Eid kommune | Reguleringsplan for Nordøyrane

Reguleringsplan for Nordøyrane, 2. offentlege ettersyn

Eid kommune | Reguleringsplan for Nordøyane, 2. offentlige ettersyn

2.3.2 Merknad frå Eid kyrkjelege fellestråd, datert 12.08.08

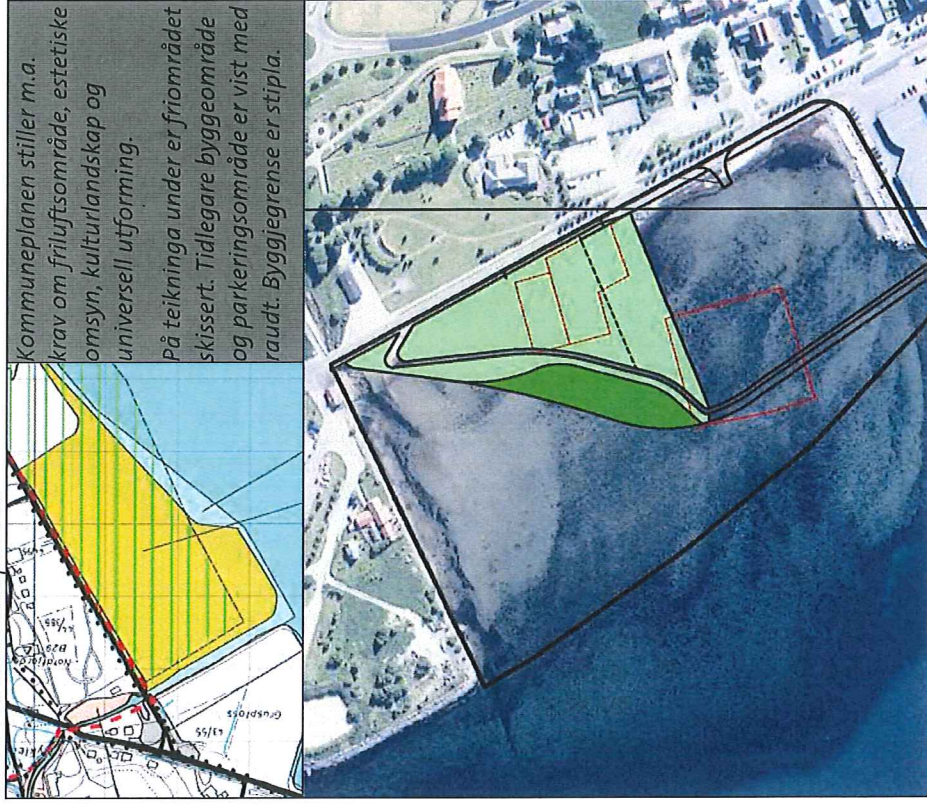
- Siktlinene frå kyrkjegarden, kyrkja og kyrkjetunet bør ikkje verte redusert og hindra gjennom den nye reguleringsplanen. F/K/B1 med parkeringsplass bør gå ut av planen. Delar av F/K/B3 bør ut av planen av same omsyn.
- Fargarelva bør få ha sitt utløp til fjorden som i dag. Badeplassen bør ligge lengst sør mot den reduserte utbygginga.
- Det er behov for å utvide kyrkjetunet.
- Det bør ikkje setjast opp bygg eller installasjonar i grøntsona sør for Fargarelva.
- Reguleringsplanen tek ikkje arkitektonisk tilstrekkeleg omsyn til at kyrkja treng ein omgjevnad som tek omsyn til kyrkja sin posisjon som signalbygg og eit kulturminne.
- Behov for byggjereal kan løysast andre stadar enn framfor kyrkja og i strandsona.

Merknaden vert imøtekommen ved at F/K/B1 og delar av F/K/B3 vert teke ut av planen. Landtunga/moloen vest i planområdet vert teke ut av planen og fyllinga inn mot Fargarelva vert avslutta slik at utløpet til elva i mindre grad vert endra. Planen vert endra til å verte ein flateruleringsplan som gir rammer for ei ny utbygging. I samband med utbygging av området vert det stilt krav om ein detaljplan, med krav om at det skal takast arkitektoniske omsyn til kyrkja sin posisjon som signalbygg og kulturminne. Det er lagt inn byggjegransar for eit mindre

område lengst sør i grøntområdet, der det kan tillatast parkering, mindre bygg og/eller installasjonar i tråd med bruken av området til friluftssaktivitetar. Før det vert gitt løyve til tiltak i området skal det innhentast uttale frå Eid Kyrkjelege fellestråd.

I forhold til merkna den om at utbyggingområde kan finnast andre stadar vert det vist til at kommuneplanen har avklart arealbruken i området. Området er planlagt utfyllt og brukt til utbyggingformål kombinert med friluftsliv. Utløpet til Fargarela er i stor grad vedteken endra ved kommuneplanen.

2.3.4 Merknad frå Bjørgvin Bispedømeråd, datert 20.08.08

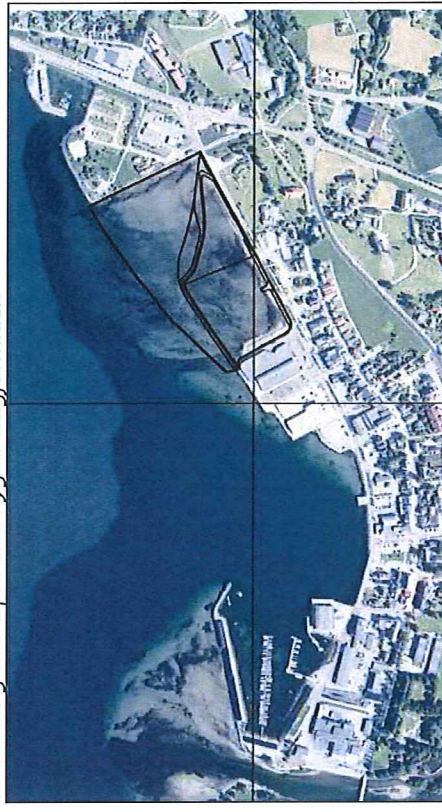
- Planframlegget tek i nokon grad omsyn til kyrkja
- F/K/B1 og delar av F/K/B3 bør fjernast frå planen
- Det må stillast krav til at nye bygg vert utforma på ein måte som høver til kyrkja og andre bygg i området
- Til § 3.2. Må det tilføyast: "Dette gjeld særleg i høve til Eid kyrkje"
- Til § 6. Det må stillast spesifikke krav til høgde og utforming av bygg som vert planlagt i området. T.d. garderober, lager og sanitæranlegg.

Merknaden vert teken til følge ved at F/K/B1 og delar av F/K/B3 vert teke ut av planen og det vert stilt krav til utforming av bygg som tek omsyn til Eid kyrkje. Det vert lagt inn byggegrensar og krav i føresegnene som gir spesifikke rammer (høgde og utforming) for kva utbygging som vert tillate på området som t.d. garderober, lager og sanitæranlegg. Til §3.2 vert det tilføyd "Dette gjeld særleg i høve til Eid kyrkje". Sjå elles og vurdering av merknad 2.3.2 og 2.3.3.

3.4.3 Planframlegg lagt ut til offentleg ettersyn 1. gong vurdert opp mot stabilitetsvurdering gjort av Grøner i -85

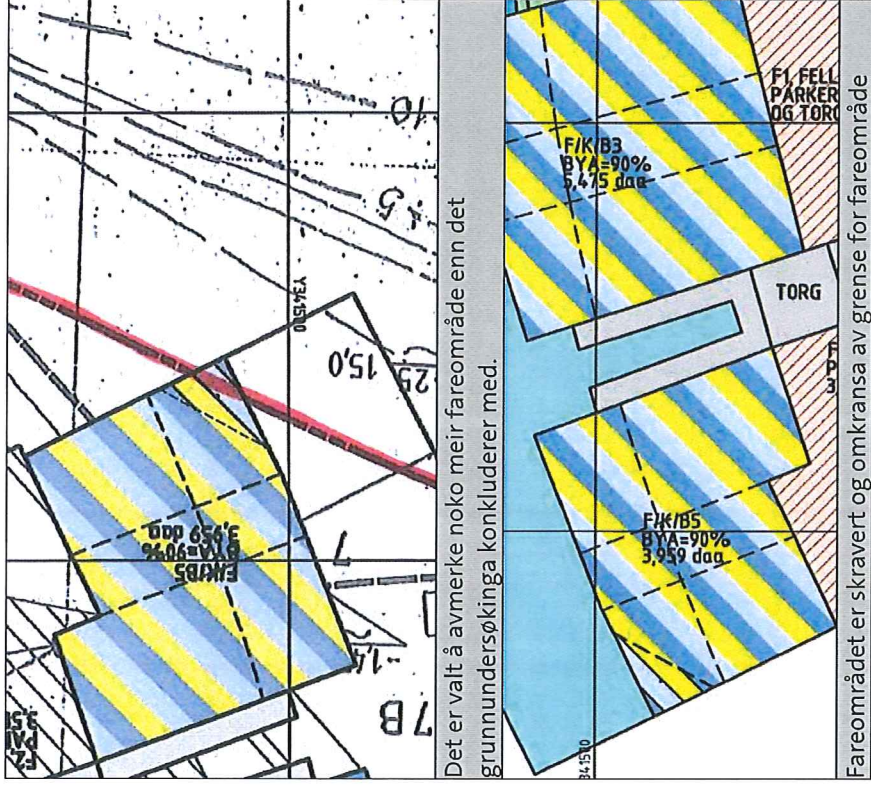
Ein mindre del av F/K/B 5 er utanfor det som i rapporten er markert som mogleg fyllingsfront. Det var difor stilt som vilkår i føresegnene at området ikkje kan utfyllast og byggjast på utan nærare undersøkingar.

Området var markert med skravur for fareområde, slik rettleiareren frå MD krev og omkransa av grense for fareområde.

Fareområdet er skravert og omkransa av grense for fareområde i føresegnene § 7 var det sett krav til utgreingar før utbygging i fareområdet "Område med usikker stabilitet i grunnen.

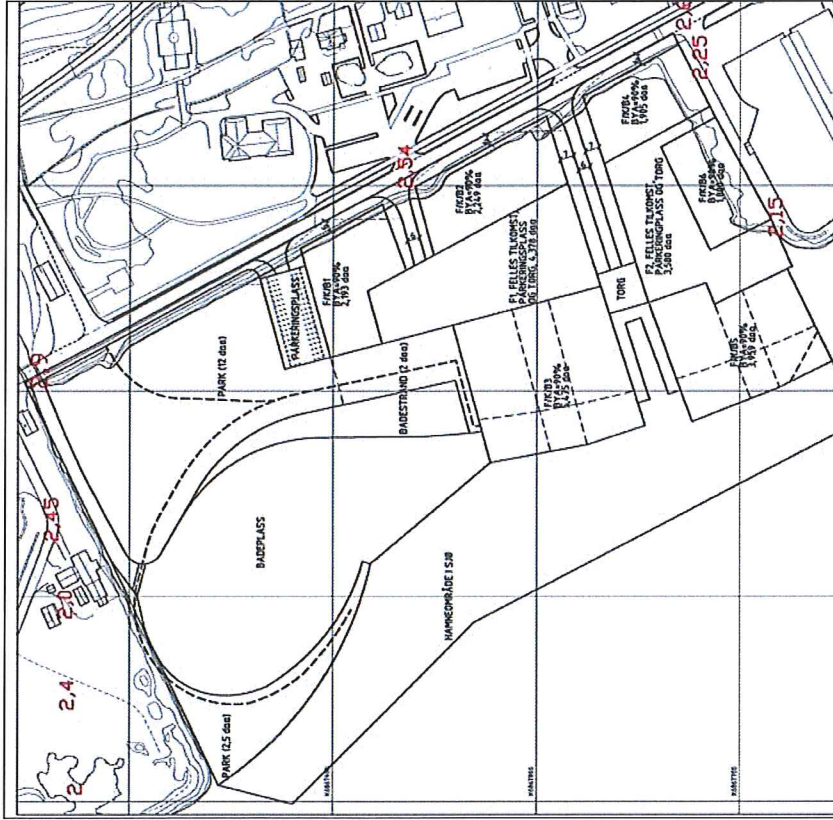
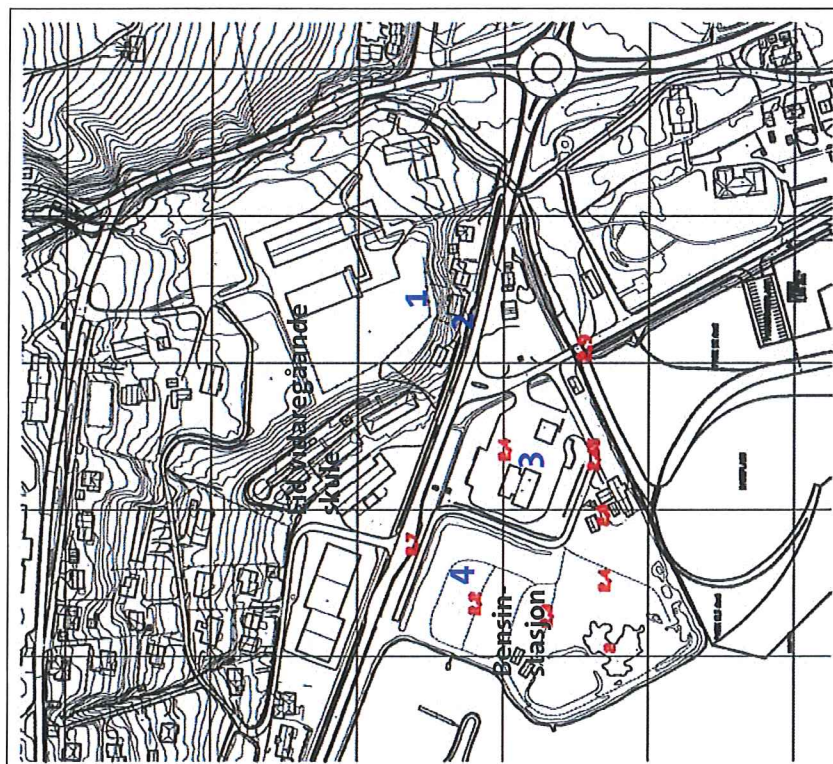
Kommunen har målt ei maksimal stormflo på kote 1,98 den 27.02 1990. Observasjonen vart gjort i om lag vindstille. Ei slik flo kombinert med vind ville gitt høgare vannstand. I dag er eksisterande fyllingar og sjøgata lagt på om lag kote 2,2-2,9. Sjøgata ligg på kote 2,2 i sør og hevar seg til kote 2,9 i nord.

Nye fyllingar bør leggjast på kote 2,5-2,6 og 1. etasje i bygg bør liggje på kote 2,8 for å ta omsyn til bygde omgjevnader og risiko for auke i havnivå og fare for stormflo.

I føresegnene §3.3. er det i samsvar med dette lagt inn eit krav til at høgde på golv skal leggjast til kote 2,8. Eventuell parkeringskjellar må sikrast i forhold til stormflo.

Dersom ein legg til grunn estimatet for forventa havnivåauke og stormflo utarbeidd av Bjerknes Centre ligg flaumsikkert område over kote 2,71 i 2100. Eksisterande høgder i områda som grensar inn til planområdet ligg noko lavare enn kote 2,71.

Det er i planen konkludert med at høgder på uteområda må tilpassast dei bygde omgjevnadane. Nye bygg må imidlertid leggjast på flaumsikkert nivå, kote 2,8. Dette er sikra i føresegnene.
